Précisions de NMG sur les documents

DQ23.1 et DQ23.2

Objet : Précisions et informations supplémentaires de Nouveau Monde Graphite sur les documents DQ23.1 et DQ23.2.

Date : 30 avril 2020

Figure 1 : Distribution des concentrations

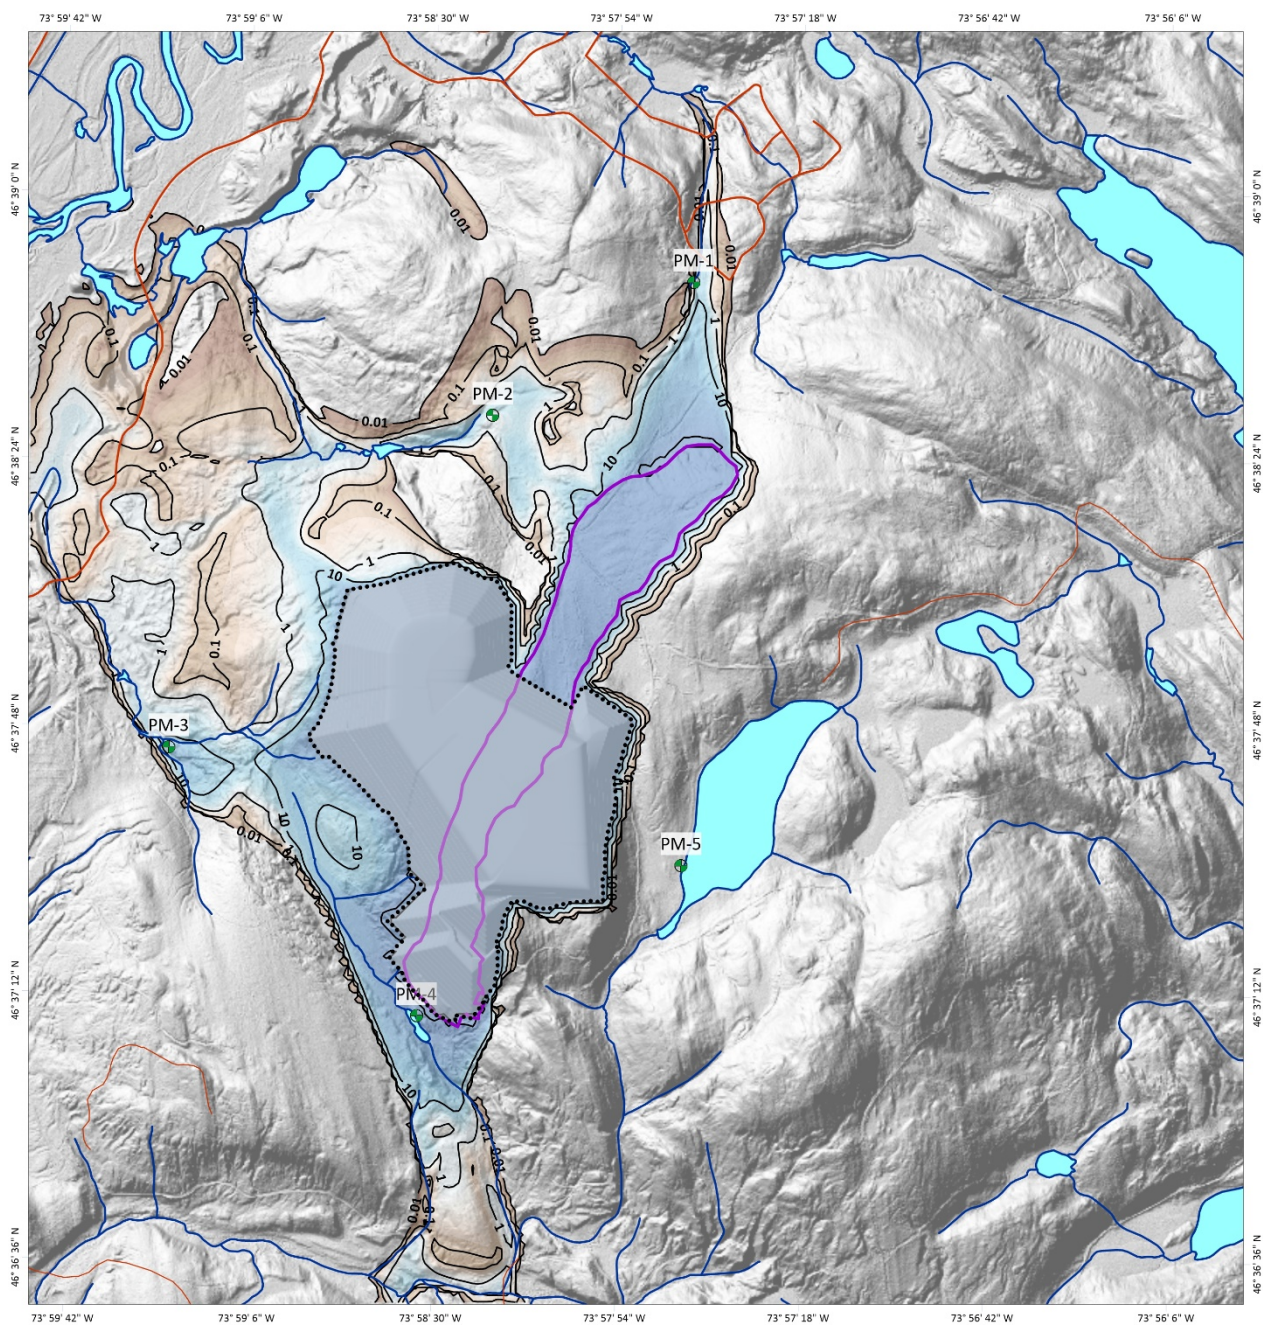
Au tableau 2 du DQ23.1 on montre des concentrations projetées pour le secteur du ruisseau à l'eau morte après une période de 5 ans. Ces valeurs ne peuvent être qu'utilisées qu'à titre indicatives, car après 5 ans d'opération la fosse est maintenue en piège hydraulique à cause du dénoyage qui est nécessaire pour les opérations. De plus, les iso contours présentés dans le rapport de Lamont et MDAG (annexe C) sont valides en régime permanent, c'est-à-dire une fois que les conditions d'équilibre atteintes, soit environ 30 ans après l'arrêt du pompage et la fermeture du site. Finalement les facteurs de dilution appliqués aux concentrations du remblai présentés au tableau 2 sont ceux de l'affluent du ruisseau à l'eau morte (annexe C, document DA22) et non ceux au ruisseau à l'eau morte qui sont tous inférieurs à 1,27 %.

Au tableau 3 du DQ23.1, les facteurs de dilution utilisés (1,27% et 87%) correspondent aussi à l'affluent du ruisseau à l'eau morte et non au ruisseau à l'eau morte. Il y a une dilution attendue de 10 000 au ruisseau à l'Eau Morte (figure 1). Les données de concentration (100%) utilisées dans le tableau 3 proviennent des concentrations du tableau 4.3 du DA22 et ainsi les concentrations projetées après une période de 205 ans ne prennent pas en considération la restauration du site minier et donc toutes les mesures mise de l'avant pour limiter l'oxydation lors de l'opération et en fermeture (incluant une géomembrane au-dessus du remblai).

La figure 3 de l'annexe C du DA22 a été mis à jour pour les fins des précisions en considérant la présence de la halde et du remblai (figure 1 ci-dessous). La piézométrie a été simulée avec la présence de la fosse et la halde, et une source à concentration constante de 100 a été simulée en provenance de la halde, de la fosse et du plan d'eau final. La figure 1 présente la carte montrant la distribution des concentrations. On y voit une dilution de 10 000 au ruisseau à l'Eau Morte.
